DODATEK Č. 2
KE SMLOUVĚ O DÍLO

ZMĚNOVÝ LIST STAVBY

číslo ZL: 01_rev1

Název projektu: VŠPJ – Obnova fasád – etapa 1. – Fasády vnitřní (dvorní)

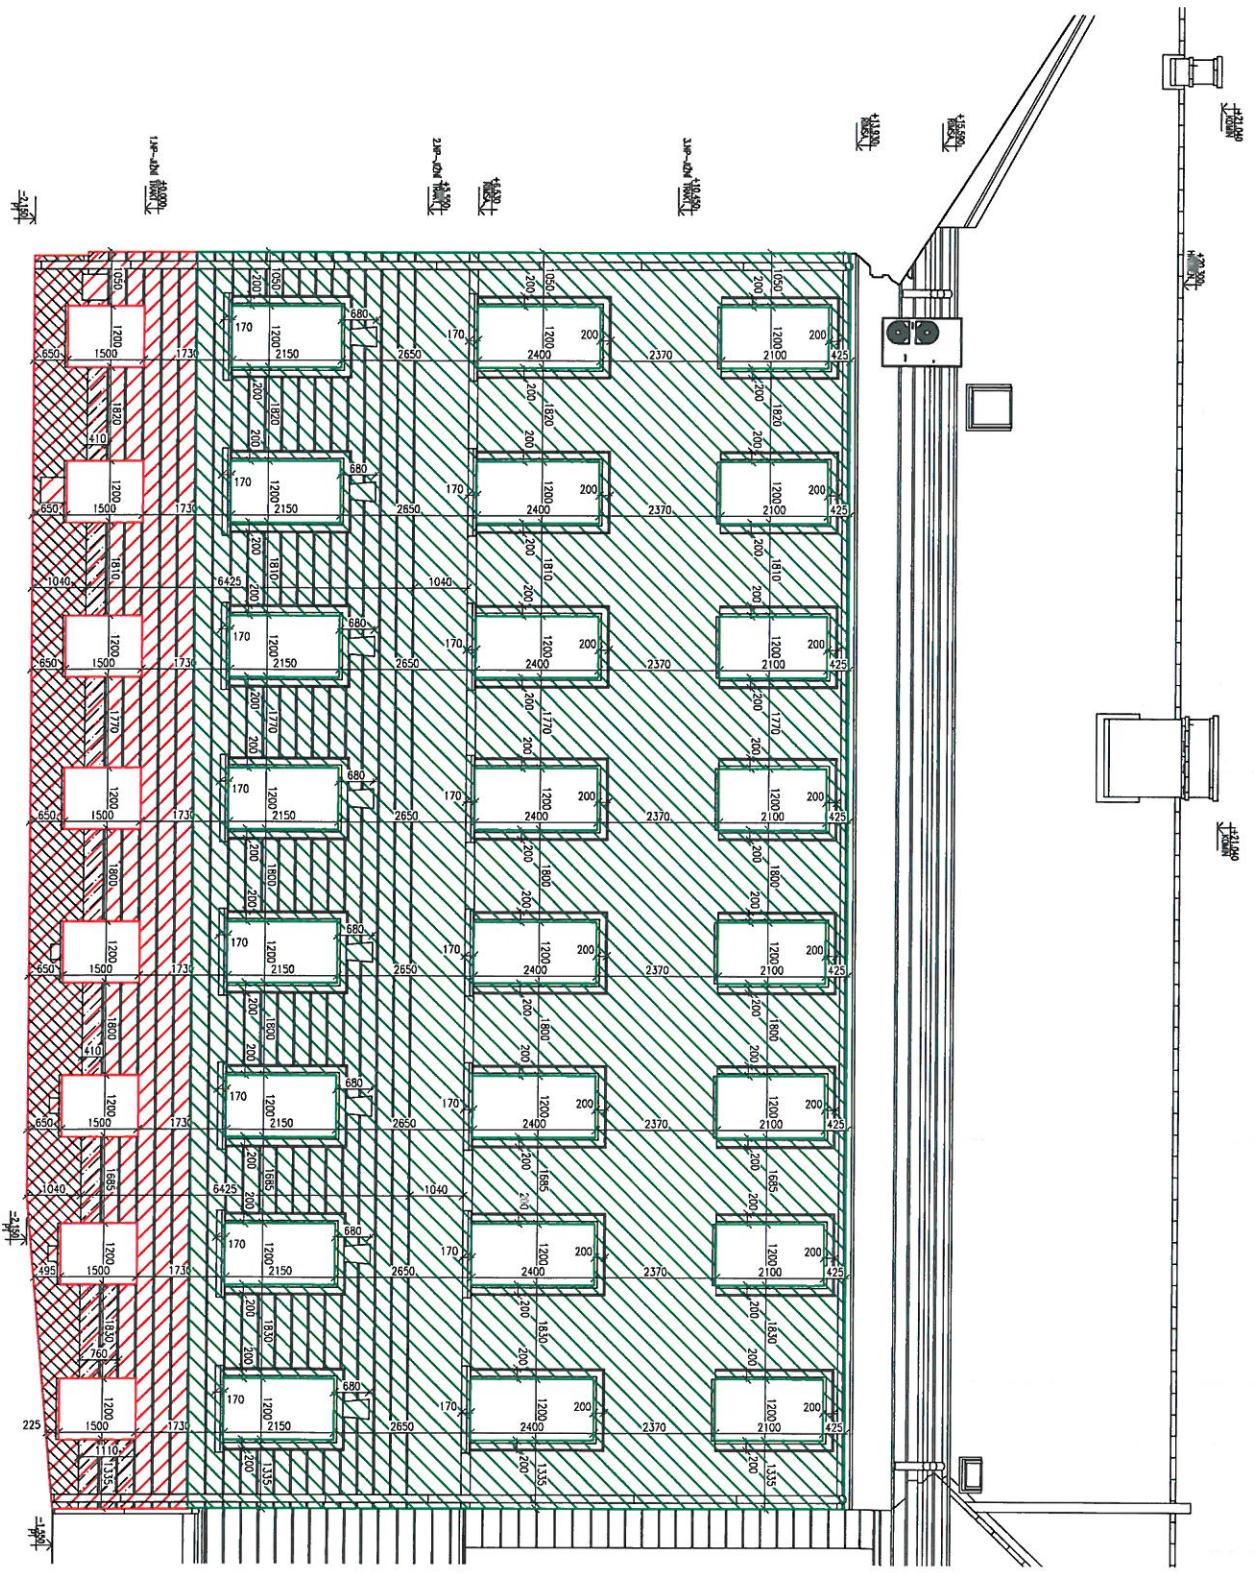
Změna provádění severní strany (dvorní) fasády

Popis a zdůvodnění změny:1) Změna provádění severní strany fasády oproti SoD – Stavební část

- dle zadání (SoD) mělo být v rozsahu severní fasády provedeno odstranění malby, mechanické očištění, zdrsnění fasády, očištění vodou a následná minerální štuková omítka + nátěr (sol-silikátová barva) – položka číslo „35-5“ ve smluvním výkazu výměr

- při zahájení realizace bylo zjištěno, že bude potřeba postupovat stejným způsobem, jako u fasády východní, která je obsažena ve smluvní položce „34-4“

- složité, odpadávající prvky (klenáky atd.) z polystyrenu budou odstraněny, zhotovitel Archeon Stavby vytvoří kopie pomocí odlitků (před prováděním bude s předstihem přizván TDS – Petr Šťastný pro schválení navrhovaného postupu realizace)

ROZSAH FASADY DOTICENE ZMENOM LISTEN C.1
CELKOVÁ PLOCHA 221m2

ROZSAH FASADY DLE PUVODNI DOKUMENTACE
